# Actualización de software del 2009-2

## Notas de versión

Estas son las Notas de versión de agosto de 2009 para la versión 2.4.1156 de software para la pantalla GreenStar 2 2600, el software versión 2.0.705 para la pantalla GreenStar 2 1800, y el software para la pantalla GreenStar original versión 1.97 B.

#### Los cambios hechos al ancho del apero en el CommandCenter no se actualizan en la GS2 -

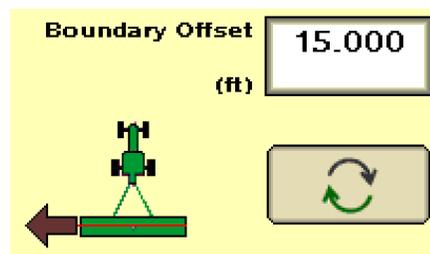
En una cosechadora serie S de modelos del año 2008 y más recientes, o en las cosechadoras serie W, T o C de modelos del año 2009 y más recientes, con plataforma para cultivos en hileras, si se cambia el número de hileras a través del CommandCenter, tales cambios podrían no reflejarse ni actualizarse en la ficha "Plataforma" de la pantalla GS2 2600. Se recomienda efectuar un arranque en caliente de la pantalla GS 2600 para que se actualicen los cambios correctamente.

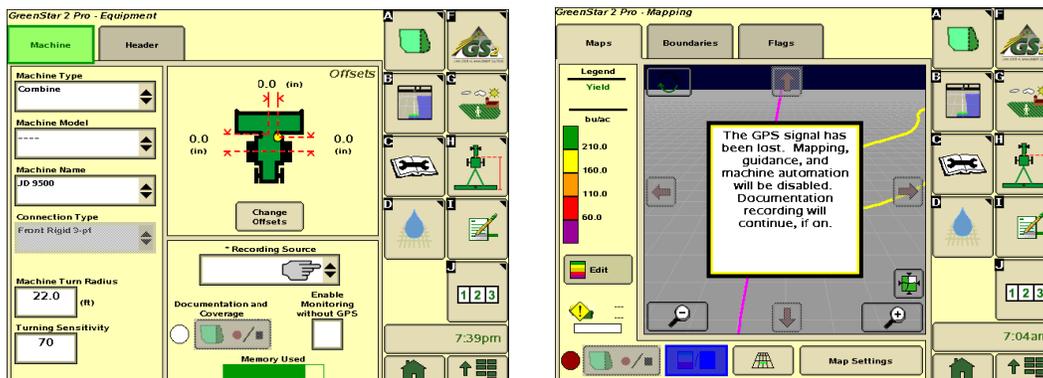
**La casilla "Habilitar monitoreo sin GPS" ya no se encuentra disponible** - En las versiones previas del software, el operador podía elegir el monitoreo de la información de funcionamiento sin tener que usar un receptor de GPS. Se ha eliminado la capacidad de elegir este punto. En la versión actual del software, la pantalla GS 2600 ahora documenta la información con o sin el uso de un receptor de GPS. Utiliza la velocidad de ruedas y el ancho del apero para llevar a cabo los cálculos.
